共建維港委員會推展了一項名為「優化灣仔、銅鑼灣及鄰近地區海濱的研究」(下稱優化海濱研究)的公眾參與活動，目的是為了加強公眾在灣仔發展計劃第二期檢討的參與。在制定初步規劃概念之前已邀請公眾參與，務求讓他們在研究初期便可表達對可持續發展海濱的願景及期望，以建立共識。優化海濱研究的結果為灣仔發展計劃第二期檢討提供了參考。

1.5.1. 本報告目的為總結從「建立共識階段」公眾參與活動中收集的意見及提議。報告亦討論了就規劃概念圖建立的概括共識。

圖1.1 規劃概念圖

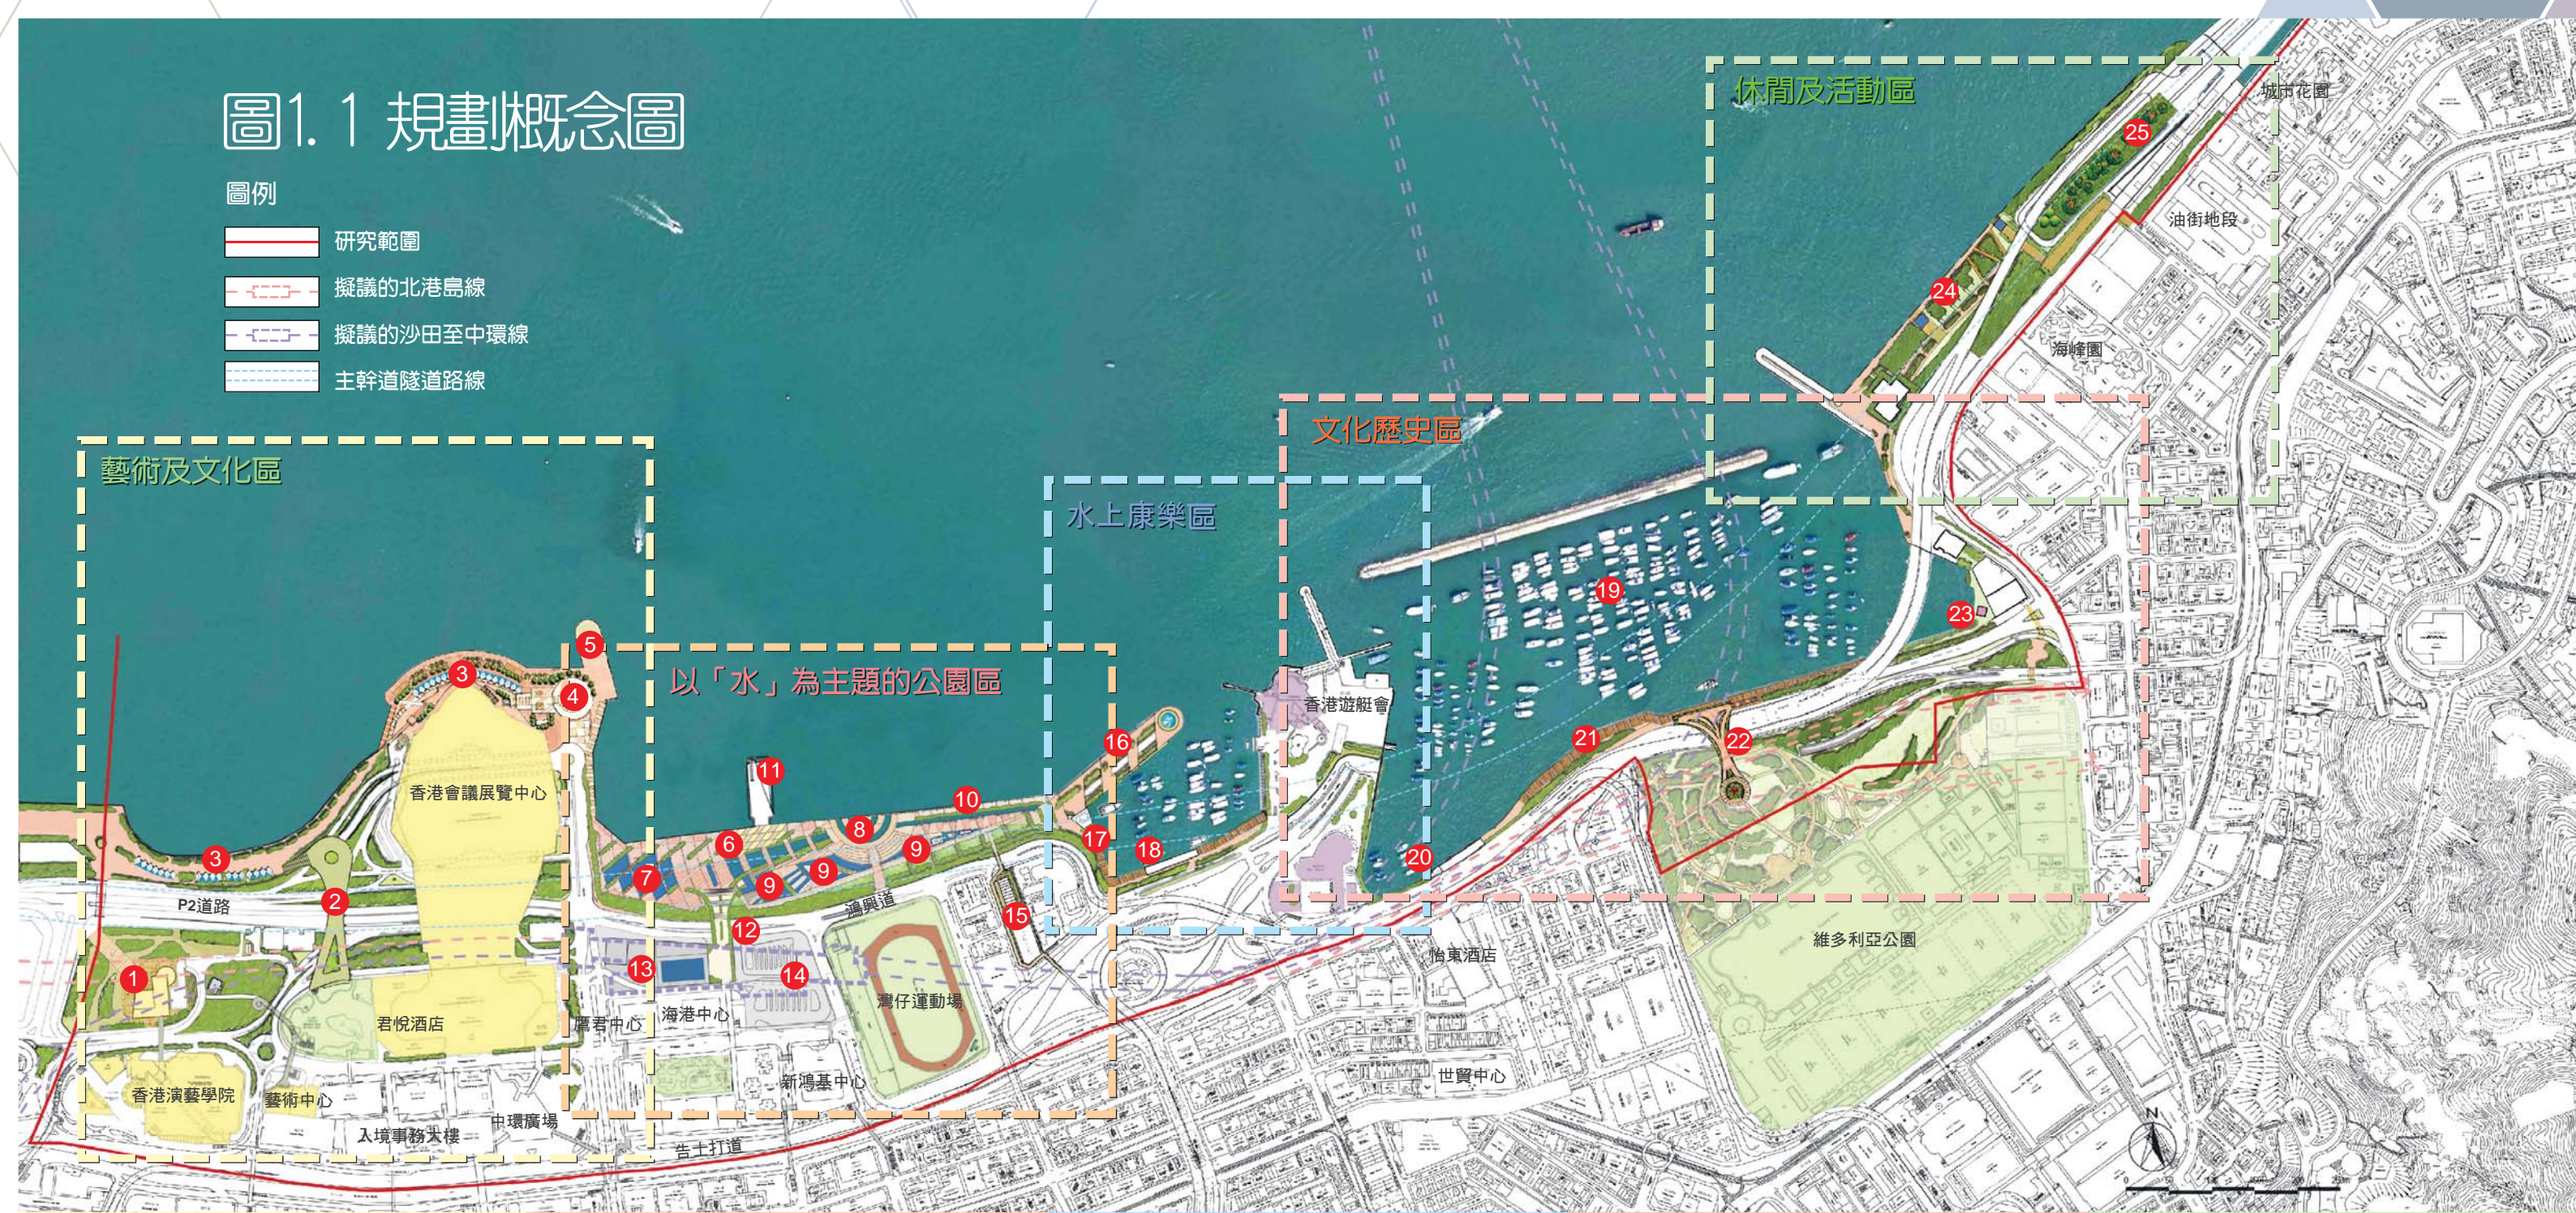
- 規劃及設計細節
 - 希望設計中的海岸線，能模仿天然海岸線，更有吸引力。
 - 需要有更多方便到達的／可用的綠化地區，避免「綠色沙漠」。
 - 提供更多行人通道（如行人天橋及園景平台）連接海濱範圍；北角及銅鑼灣尤其需要通往海濱範圍的新通道。亦可考慮附有購物設施的行人隧道。
 - 提供讓車輛接載長者或殘疾人士的上落客區。
 - 考慮保留避風塘內的水上天后廟。

3.3.6. 須然仍有人士提及「零填海」方案，但大多數參加者認為如果工程所需的填海面積已是減至最少，少量填海是可以接受的，並要求必需致力減少填海量。亦有其他參加者認為「增值式」填海可以改善海濱設計。例如，有人建議香港會議展覽中心東面、前灣仔公眾貨物裝卸區及銅鑼灣避風塘等地的死角可以修平，以達到改善水質的效果。為了讓海岸線更具吸引力，有人建議以曲線形或之字形的海岸線，取代原有建議的直線海堤。也有人建議中環灣仔繞道往東延伸至前北角邨的位置，雖然這個建議需要更多的填海面積。

3.3.16. 對於香港會議展覽中心東面的直昇機坪的建議用途，各方有不同見解。直昇機坪原意為政府及商業共用，但政府緊急服務則有優先權。有意見表示直昇機坪應純為緊急服務之用，但香港區域直昇機場工作組則要求用毋需填海的方式擴建計劃中的直昇機坪，以容納四個直昇機停機坪及容許跨境服務。有人提出由於噪音問題，應遷移直昇機坪，並要求政府就建議中的直昇機坪設計進行詳細檢討，務求對鄰近的環境影響減到最低。

3.3.23. 許多參加者要求改善文化歷史區內銅鑼灣避風塘的水質。為了達到此目的，有人建議可把避風塘的死角填平，改善雨水渠的管理，以及遷移雨水渠出水口至避風塘外。有人更建議加闊避風塘西南角的海濱長廊。

3.3.26. 許多參加者都覺得目前的水上天后廟是香港的獨有特色，應該保留在避風塘內，但要提供配套設施，方便出入。有人建議把天后廟在避風塘的近岸處下錨停泊，或提供舢舨服務供遊客方便進出天后廟。

3.3.7. 灣仔發展計劃第二期顧問回應時指出在研究興建主幹路的過程中並沒有任何可行的「零填海」選擇。所有方案均要求在主幹路西端跨越地鐵荃灣線隧道處，及東端於海床之上的地面隧道入口處兩點進行填海工程。中環灣仔繞道的填海工程必須符合《保護海港條例》，並應減至最少。任何需要進行更多填海工程的方案，如不能滿足終審法院定下的「凌駕性的公眾需要」條件，將不會被採納。

5.3.2. 建議興建的直昇機坪，必需要在地面以符合其運作需要。它將會是政府及商業共同使用。從意見收集表的結果顯示，此建議得到百分之四十九支持。此外，收到一份書面意見要求擴大建議的直昇機坪至四個停機坪。顧問團認為該提議會影響到另一遊客熱點—金紫荊廣場的佈局，從而影響在香港會議展覽中心新翼及鄰近範圍的海濱優化計劃，當中包括擴展金紫荊廣場的建議，亦會嚴重影響視覺環境及行人接駁通道。此外，所提議的擴闊範圍與道路佈局有衝突。就以上原因，顧問團不建議在建議發展大綱草圖採納擴大直昇機坪的建議。

5.3.4. 顧問團對在敬記船廠範圍作出酒店式發展表示不支持，因這發展建議與週邊環境不相容。水上天后廟仍根據原先的計劃重置於岸上，若決定保留水上天后廟於避風塘內，敬記船廠的土地將會保留作公共空間用途。

7.4.4. 填海工程的幅度問題亦有討論。一方面，有些人提倡只進行「必要的」填海，而非「最少的」填海，亦有一名參加者建議應在某些地方減少填海範圍以建造更生動的海岸線。另一方面，有人覺得應考慮增加「增值式」的填海工程，以達成公眾建議去改善環境質素，使行人方便出入海濱，以及增加海濱的朝氣及吸引力。顧問回應時重申，建議中填海的幅度已是興建主幹路的最低限度，而規劃概念圖只包括這最低限度的填海工程，以符合《保護海港條例》。至於增值式填海或營造一條更生動的海岸線的「非必要的」填海，顧問認為此類工程未能確立其「凌駕性的公眾需要」，故此，並不符合《保護海港條例》，在此階段不能被接納。

7.4.11. 某些小組組員關注避風塘內的水質及氣味。有建議用填海方式填滿避風塘的死角及將雨水渠出水口延伸至防波堤以外等方式解決。顧問回應時強調兩種方式都需要進一步填海，不符合《保護海港條例》的要求。顧問亦指出應考慮以正視污染源頭及為避風塘內設備作定期維修等方法來解決問題。
